HENVENDELSER MODTAGET I HØRINGSPERIODEN

Til Store Torv forslag til lokalplan

**Offentlig høringsperiode fra den 15. december til den
9. februar 2018**

Bebyggelsesregulerende forhold og skygge/sol

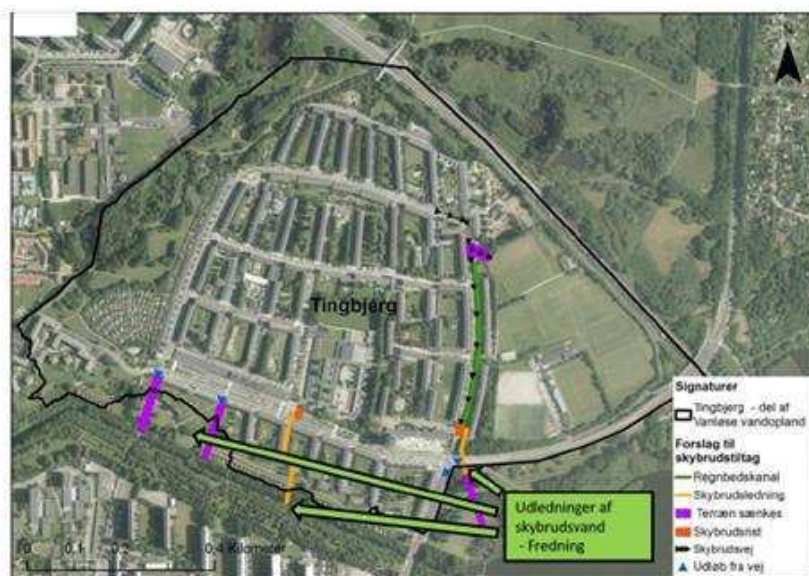
Nybyggeriet bør holdes på 3 etager ligesom de allerede eksisterende boliger, dels for at bevare områdets karakter, dels for at bevare et attraktivt boligmiljø.

Det overordnede arkitektoniske greb ser ud til at betyde alvorlige forringelser for solindfald. Det oprindelige princip for Tingbjergs arkitektur har i høj grad handlet om at få maksimalt solindfald. En væsentlig del af haverne i tilknytning til den nye bebyggelse vil dog ikke få nævneværdig sol. Lokaludvalget undrer sig over, at skyggediagrammer for en decemberdag mangler i materialet.
